INNANRÍKISRÁÐUNEYTIÐ

INNGANGUR

Innanríkisráðuneytið bauð til opinna hugmyndasamkeppni um byggingu nýs fangelsis á Hólmsheiði í Reykjavík og fól Framkvæmdasýslu ríkisins að hafa umsjón með samkeppninni fyrir sína hönd. Fyrirhugað er að reisa nýtt gæsluvarðhalds- og móttökufangelsi með deild fyrir kvenfanga og aðstöðu fyrir afplánun skemmri fangelsisrefsinga og vararefsinga við Hólmsheiði í Reykjavík. Um er að ræða fangelsisbyggingu með 56 fangarýmum.

STÖRF DÓMNEFNDAR OG NIÐURSTÖÐUR

Tillaga númer 14, auðkenni 31088

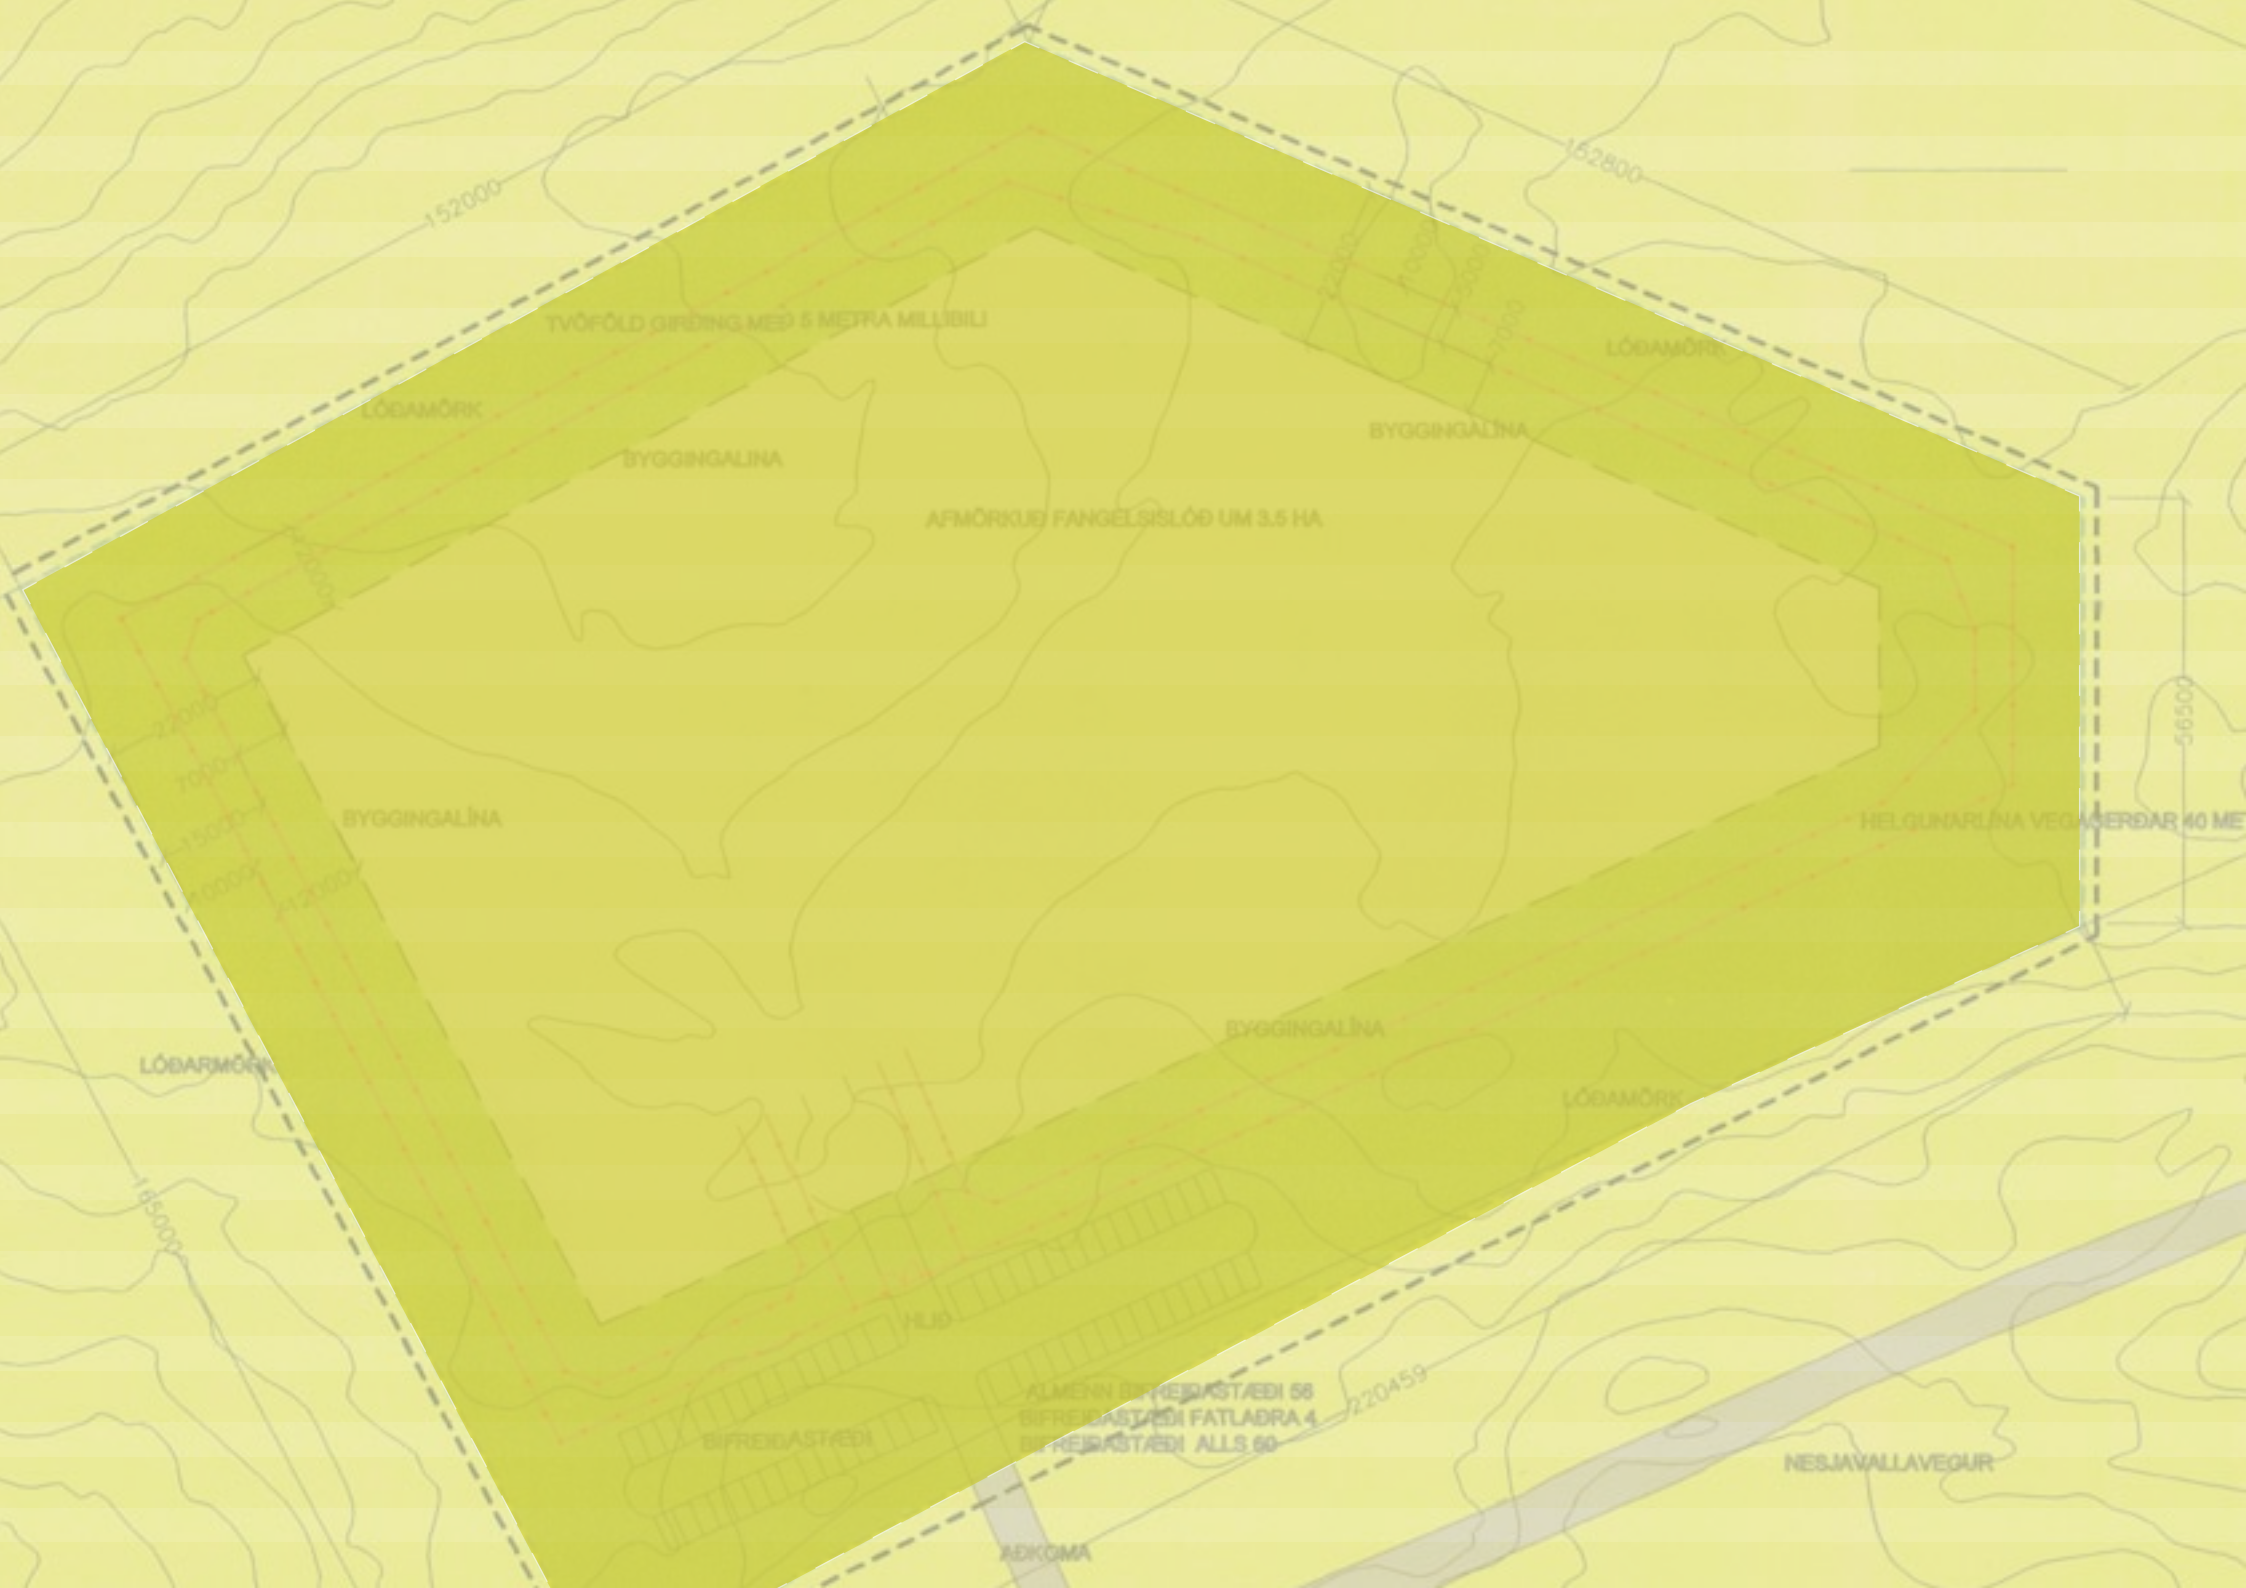
Framsetning tillögunnar er skýr en skýringar með teikningum eru illskiljanlegar. Engin hefðbundin útlit eru sett fram.

Úrlausnin víkur verulega frá samkeppnislýsingu en þar er skýr krafa um að fangelsið verði á einni hæð. Varðstofa í opnu rými getur ekki gengið upp. Varðstofa er hvorki í eiginlegum tengslum við fangadeildir né öryggis- og biðklefa. Útilokað er að fangadeildir og aðalvarðstofa séu ekki á sömu hæð m.a. vegna viðbragðstíma og lágmörkun starfsmannahalds.

Útivist fanga er aðeins á þaki byggingarinnar og takmörkuð aðgreining er á milli mismunandi fangahópa.

Nálgun höfundur er frumleg en leiðir ekki til nothæfrar fangelsisbyggingar.
